# スラリー安定化処理設備に関する 審査上の論点（規制庁提示）を踏まえた当社回答

2022年10月26日

東京電力ホールディングス株式会社

本資料は、第102回 特定原子力施設監視・評価検討会の資料2-1「スラリー安定化処理設備に関する審査上の論点」（原子力規制庁）において示された4つの論点について、検討状況を示すもの。

① スラリーの抜き出しの実現性  
 (下部スラリーが抜き出せない場合洗浄による抜き出しの実現性)

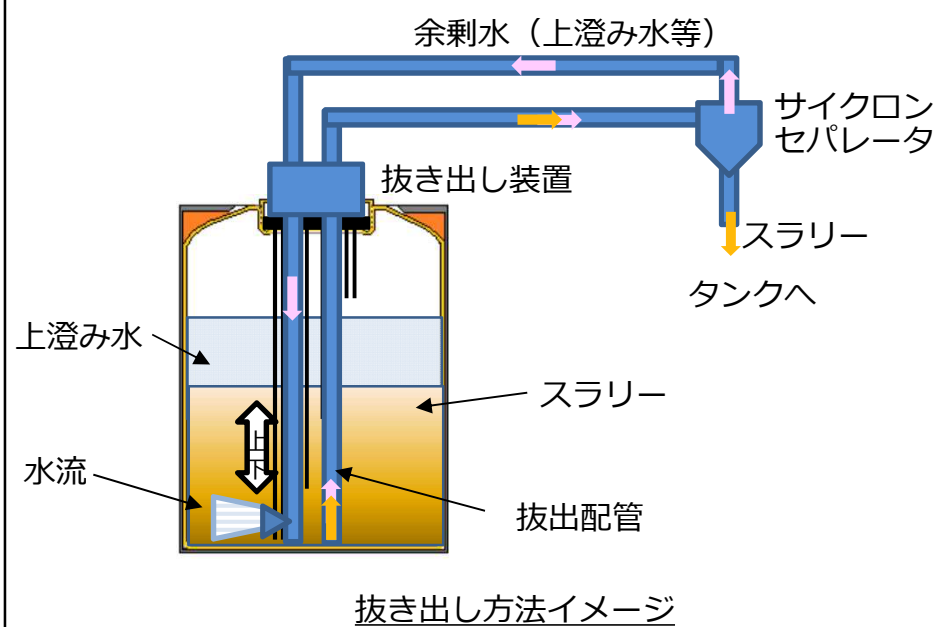
現在実施中の抜き出しポンプによるHIC内スラリーの移し替え作業において、下部スラリーは物理的に移し替えできていないことから、スラリー安定化設備の設置目的が確実に達成できることについて説明を求める。

- 現在実施しているHICからのスラリー移替え作業において、以下の状況を確認している。
  - 上澄み水がある状態においては、HIC内に3カ所ある抜出配管からスラリーが移送できていること。
  - 移送開始前にエアにて各抜出配管の閉塞確認を実施しているが、水面まで気泡が出てきていること。(スラリーにエアがトラップされるような状況ではない)
- 以上より、HIC底部のスラリーは固着していないと推定され、上澄み水がなくなるとどの配管からもスラリーが移送できない状況であることを踏まえると、安定的にスラリーの抜き出しを行うためには上澄み水とともにスラリーを移送することが必要であると考えられる。

- スラリー安定化設備においては、水流にてほぐすことにより、水とともに回収する装置を検討している。なお、水流に使用する水は、上澄み水やフィルタープレス時に発生する廃液を活用し、サイクロンセパレータで分離した余剰水を循環させることで、汚染水増加を抑制する。
- 装置開発にあたっては、HIC底部スラリーの性状確認（固着有無等の確認）や現在実施中の移替え作業の知見を活用しながら設計を進めていき、模擬スラリーで成立性の確認、実スラリーを用いて実証を行う。

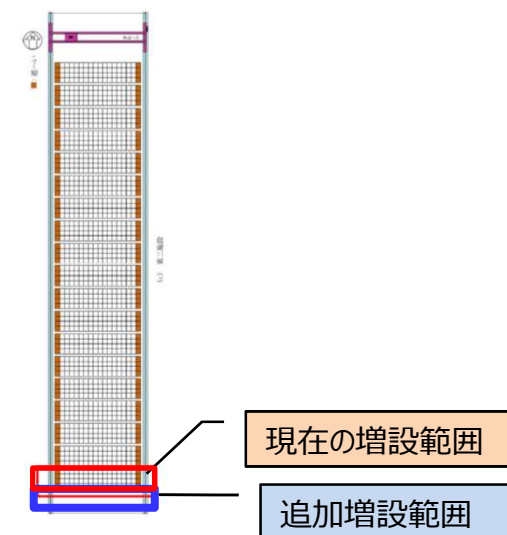
①HICの保管容量が3年以内（2025年6月）にひっ迫する対策として、スラリー安定化処理設備の運用を2025年3月に開始し、保管量を低減していくと説明しているが、現時点の審査進捗状況を踏まえるとHICの保管場所を一時的に増設する必要があると考えている。

- 現在のHIC保管容量（4,192基）に加え、第三施設の192基（下図、赤枠部分）の増設およびHIC発生量低減対策によりHICの保管容量ひっ迫時期は、2025年6月頃としている。
- 上記に加え、さらに192基（下図、青枠部分）の増設エリアを確保しており、合計4,576基のHIC保管容量とすることで、スラリー安定化処理設備の運用開始遅延リスクに備える。

＜パネルハウス設置概要＞

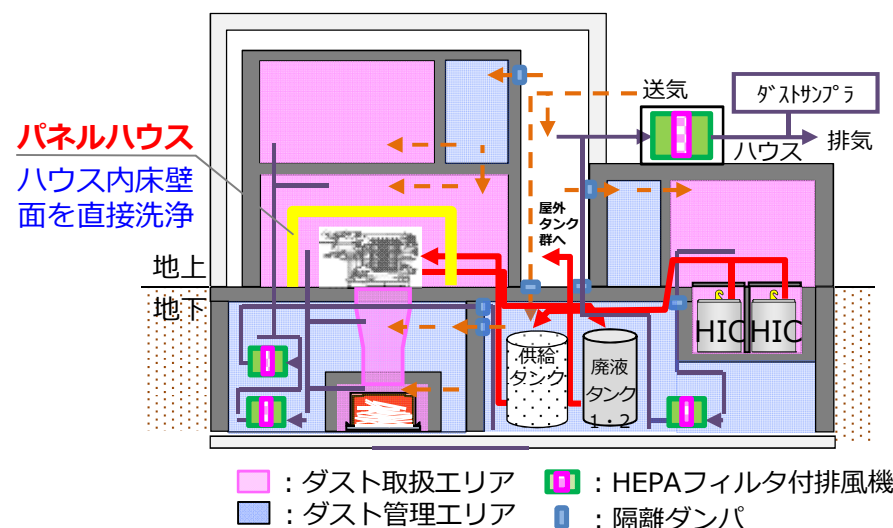
フィルタープレス機周辺のダスト取扱エリアは、スラリーの飛散・付着を考慮することは必須であり、遠隔作業により除染およびメンテナンス作業を行うことが出来るセルもしくはグローブボックスとすること

- フィルタープレス機は負圧管理されたダスト取扱いエリアの中に設置されており、メンテナンス時においても建屋外へのダスト飛散は抑制されている。
- 一方、フィルタープレス機をパネルハウスで覆うことで、メンテナンス時の作業員の被ばくを低減させる。

### ＜パネルハウスの設置目的＞

- ・ フィルタープレス機からダスト取扱いエリアへのスラリーの飛散（周辺拡散）の抑制

- ・ パネルハウス内床壁面洗浄機能による（スラリー付着に伴う）ダストの舞い上がりを抑制
- ・ スラリー供給口部洗浄機能によるスラリーの堆積リスクの抑制
